# GEMEINDE INDEN

## **Bebauungsplan Nr. 11, 8. Änderung „Am Berger Weg“**

### **Abwägung Zur frühzeitigen Beteiligung nach §§ 3 Abs. 1 und 4 Abs.1 BauGB**

*Erstellung*  
VSU GmbH  
Beratende Ingenieure für Verkehr,  
Städtebau, Umweltschutz  
Kaiserstraße 100  
52134 Herzogenrath  
Stand: Juni 21

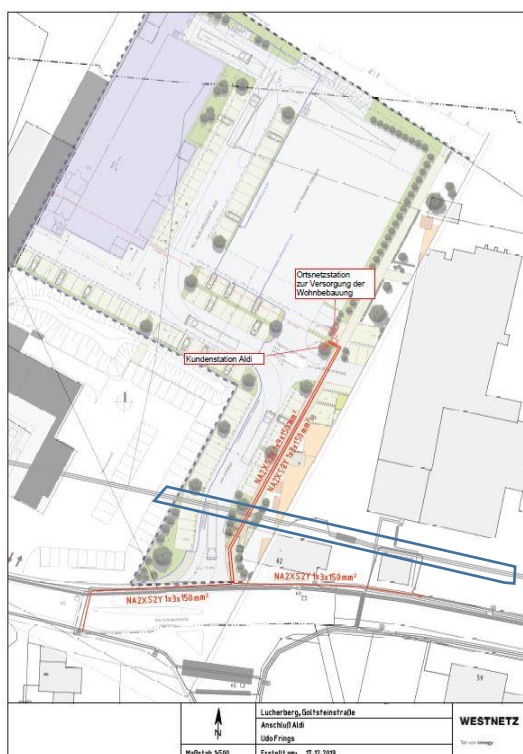
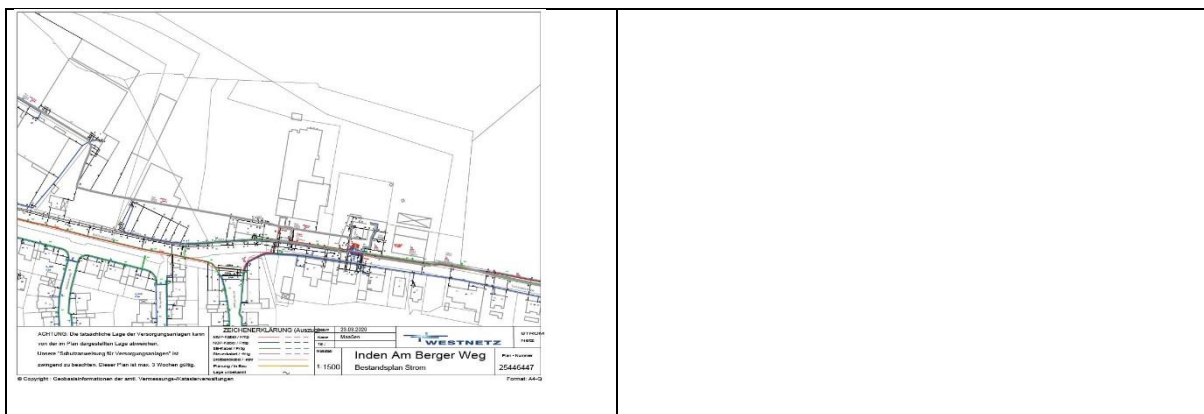
Sehr geehrte Frau Wüst,  
die Stellungnahme betrifft nur das von uns betreute Nieder- und Mittelspannungsnetz bis zur 35-kv-Spannungsebene.

Wir weisen auf die im Verfahrensgebiet vorhandenen Kabel und die vorhandene Ortsnetzstation hin. Zu Ihrer Information haben wir einen Auszug aus unserem Planwerk unserer Stellungnahme angefügt. Sollte es im Rahmen der anstehenden Planungen zu Anpassungen unseres Versorgungsnetzes kommen, greift hier das Verursacherprinzip.

Des Weiteren weisen wir darauf hin, dass wir im Plangebiet, wie im angeführten Plan „Plan Netzanschluss Aldi grau“ dargestellt, noch eine Ortsnetzstation errichten müssen.

Der Hinweis wird zur Kenntnis genommen.

Die Station wurde inzwischen erstellt.

Der quer über die Grundstücke verlaufende Leitungsstrang (blau) ist nicht mehr in Betrieb.
